AVISO URGENTE DE NOTIFICACIÓN DE SEGURIDAD

**Sistema BIOFIRE® FILMARRAY® TORCH: Número(s) de referencia HTFA-ASY-0104 y HTFA-ASY-0001
FSCA-5761-3: Aumento del riesgo de cortocircuito eléctrico con el sistema BIOFIRE®
FILMARRAY® TORCH**

31 de julio 2025

Referencia de bioMérieux: FSCA 5761-3

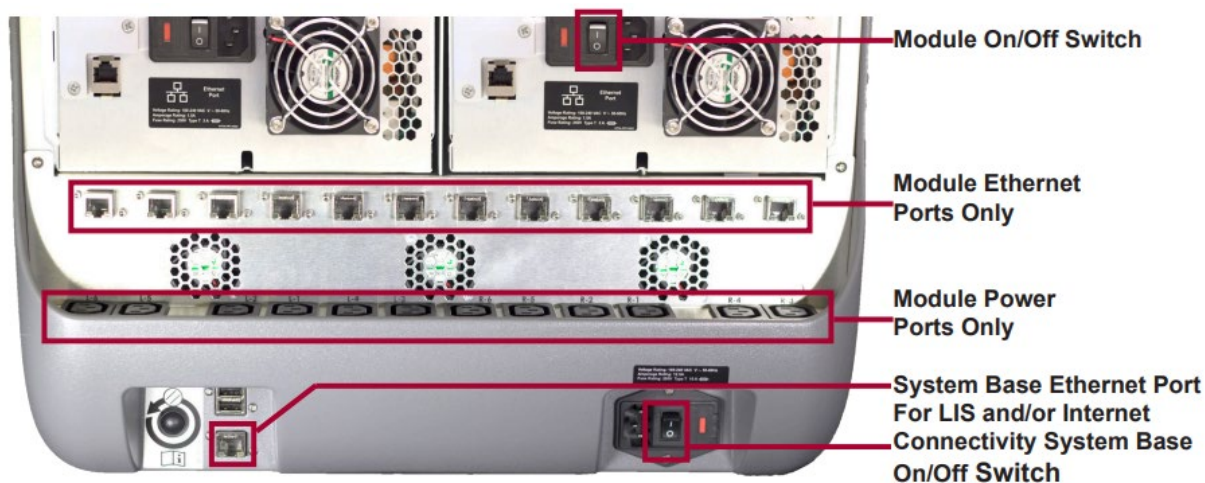
El propósito de esta nota técnica es informar a los clientes sobre el procedimiento adecuado para encender la base del sistema BIOFIRE® FILMARRAY® TORCH para mitigar el riesgo de degradación del interruptor de entrada de energía que se ha identificado. Este riesgo se puede observar en las Bases del sistema que se reinician (apagando el sistema y luego encendiéndolo nuevamente) con frecuencia.

Al encender los sistemas BIOFIRE TORCH, la formación de arcos dentro del interruptor de encendido puede provocar la acumulación de carbón en los contactos del interruptor. La acumulación de carbón puede provocar un calentamiento excesivo dentro del interruptor de encendido, lo que posteriormente provocará la deformación de la caja del interruptor de encendido. La deformación puede crear una oportunidad para que se produzca un cortocircuito en el interruptor de alimentación. Además de un cortocircuito eléctrico, la deformación puede provocar un circuito abierto que provoque un fallo en el interruptor de alimentación. Este evento solo ocurriría después de que el producto esté en uso.

Antes de encender la base del sistema, asegúrese de que los interruptores de encendido/apagado de todos los módulos conectados estén en la posición "apagado".

Una vez encendida la base del sistema, se puede encender cada módulo conectado e instalar las cubiertas para cables.

Se recomienda restablecer la base del sistema semanalmente. Esta acción debe realizarse únicamente con el botón de reinicio en la parte posterior de la base del sistema y no con el interruptor de encendido/apagado de la base del sistema.
